## Keuringsverslag van een elektrische laagspanning- en zeer lage spanningsinstallatie

NIET CONFORM

Straatnaam	Haantjeslei
Huisnummer	15
Busnummer	2
Postcode	2018
Gemeente	Antwerpen
Land	België

Controlebezoek van een oude huishoudelijke elektrische installatie van een wooneenheid bij verkoop op vraag van de verkoper volgens (KB 08/09/2019) - AREI Boek 1- 8.4.2. en 8.2.1. en 4.2.4.3.

Afbeelding schakel- en verdeelbord:

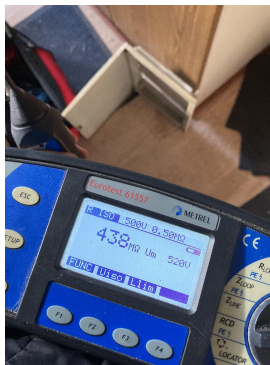
- I1.01 Eéndraadschema van de installatie is te voorzien en/of te vervolledigen. (Boek 1 Afdeling 2.12 - 2.13 en 3.1.2 en 9.1.2)
  - I1.02 Situatieschema van de installatie is te voorzien en/of te vervolledigen. (Boek 1 Afdeling 2.12 - 2.13 en 3.1.2 en 9.1.2)
  - I2.05 De spreidingsweerstand is groter dan 100 ohm. (Boek 1 Onderafdeling 4.2.3.2.)
  - I5.09 De genaakbare, naakte onder spanning staande delen zijn onvoldoende afgeschermd. (Boek 1 Afdeling 5.1.4. en 4.2.2.3.)
- nota/note 3 Het is niet uitgesloten dat bij een nacontrole bijkomende inbreuken worden vastgesteld bij voorleggen schema's.
- O27 Het EAN-nummer kon ons niet meegedeeld worden tijdens onze rondgang.
